**AVIS RELATIF À LA PROTECTION
CONTRE LES EVENTUELS EFFETS NOCIFS ET NUISANCES
PROVOQUÉS PAR LES RAYONNEMENTS NON IONISANTS
GÉNÉRÉS PAR DES ANTENNES ÉMETTRICES STATIONNAIRES**

Commune : ANTHISNES - Exploitant : PROXIMUS

Référence exploitant : 41TVR_01

Rapport n° 3222 / 2024

Figure 1 : Vue en plan des lieux de séjour et des points de contrôle

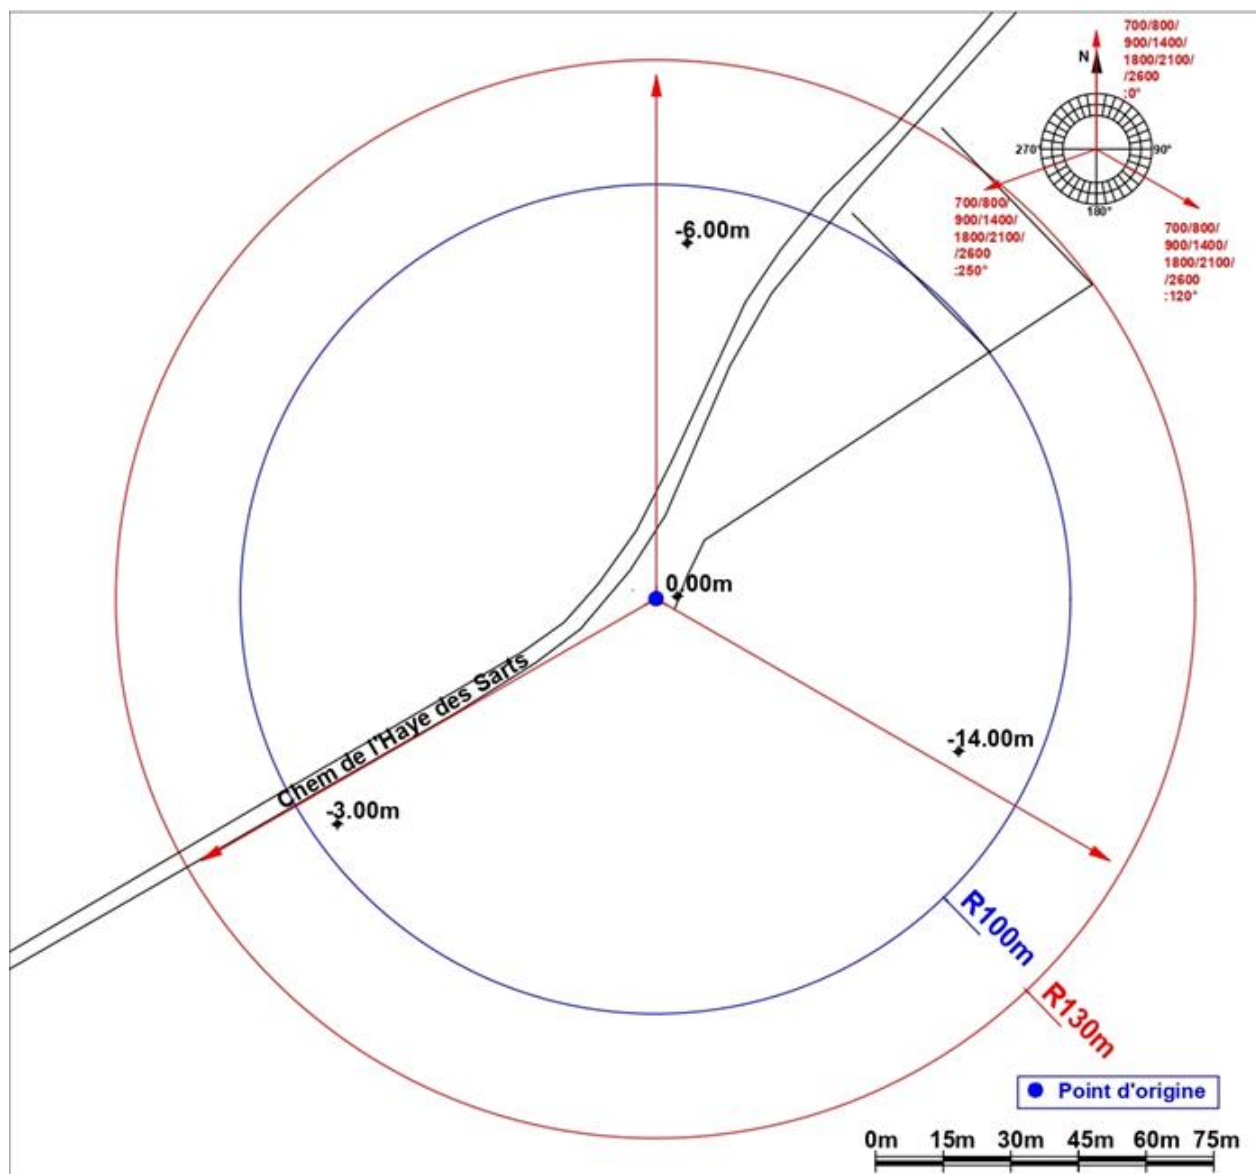
- le numéro du point de contrôle repris sur un des plans de la figure 1;
- le numéro du LS dans lequel se trouve le point de contrôle de la 1^{ère} colonne ;
- l'atténuation d'obstacle prise en compte pour le calcul de l'indice d'exposition dans le LS ;
- le résultat du calcul de l'indice d'exposition.

En ce qui concerne les antennes de l'installation mentionnées dans le tableau 1, la distance maximale à laquelle la limite pourrait être atteinte, à l'extérieur, est égale à 93,0 m. S'il n'y a pas de LS à une distance inférieure, les antennes respectent forcément la limite d'immission.

Dans le cas des LS situés à l'intérieur des bâtiments, une atténuation d'obstacle est prise en compte et il en résulte que la distance maximale à laquelle la limite pourrait être atteinte se réduit à 65,8 m.

Figure 2 : Vue en plan des installations d'antennes dans un rayon de 300 mètres autour de l'installation faisant l'objet de la demande d'avis

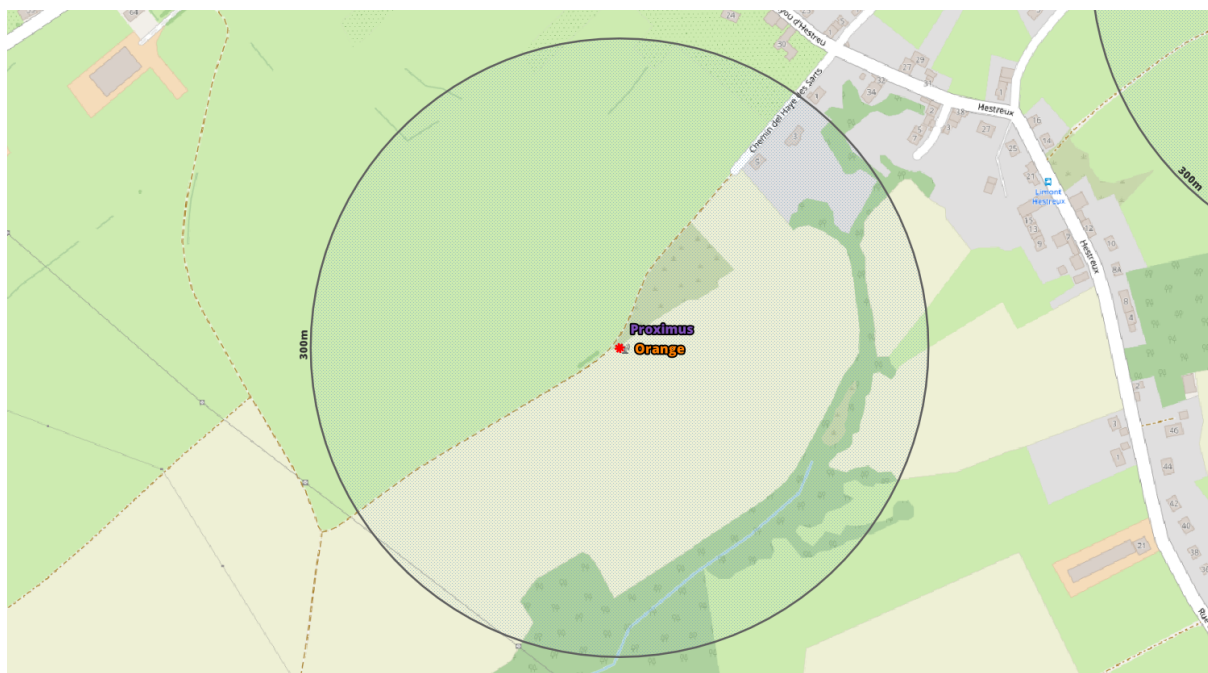
Le plan en projection verticale de la figure 2 indique la localisation des installations d'antennes émettrices stationnaires visées par le décret et situées dans un rayon de 300 mètres autour de l'installation référencée dans le paragraphe 2 et localisée au centre du cercle. Les données de localisation de ces antennes et les avis correspondant sont accessibles via le cadastre en ligne des antennes émettrices stationnaires⁸. Les installations prises en compte dans l'évaluation du respect de la limite cumulative sont les installations d'antennes émettrices déclarées en service par l'exploitant à la date du présent avis, à l'exception de l'installation référencée dans le paragraphe 2 et éventuellement d'autres installations ayant fait l'objet d'une demande d'avis à la même date et qui sont situées à l'intérieur de la zone de 300 mètres de rayon.

- il y a au plus 4 installations d'antennes émettrices stationnaires présentes dans la zone d'évaluation de 300 mètres de rayon représentée dans la figure 2, y inclus l'installation référencée dans le paragraphe 2 : la limite cumulative définie à l'article 4, §2 du décret est nécessairement respectée dans les lieux de séjour à l'intérieur de la zone d'évaluation de 300 mètres de rayon ;
- il y a exactement 5 installations d'antennes émettrices stationnaires présentes dans la zone d'évaluation de 300 mètres de rayon représentée dans la figure 2, y inclus l'installation référencée dans le paragraphe 2 et il existe, pour 3 ou 4 de ces installations, un avis attestant le respect de la limite abrogée de 3 V/m : la limite cumulative définie à l'article 4, §2 du décret est nécessairement respectée dans les lieux de séjour à l'intérieur de la zone d'évaluation de 300 mètres de rayon ;

- c) dans tous les autres cas, il a été vérifié que la limite cumulative définie à l'article 4, §2 du décret n'est pas dépassée dans les lieux de séjour sur base du nombre d'installations localisées dans la zone d'évaluation de 300 mètres de rayon représentée dans la figure 2, de leur localisation ainsi que des données inscrites dans la figure 1 et au paragraphe 4 du présent avis et dans les avis attestant le respect de la limite par installation ou de la limite abrogée de 3 V/m relatifs aux autres installations reprises dans la figure 2.

Compte tenu des considérations ci-dessus, il apparaît que l'intensité du rayonnement électromagnétique généré, dans les lieux de séjour situés dans un rayon de 300 mètres autour de l'installation référencée dans le paragraphe 2, par l'ensemble des antennes émettrices stationnaires de l'ensemble des exploitants du même site d'antennes émettrices stationnaires respecte la limite fixée à l'article 4, § 2 du décret.
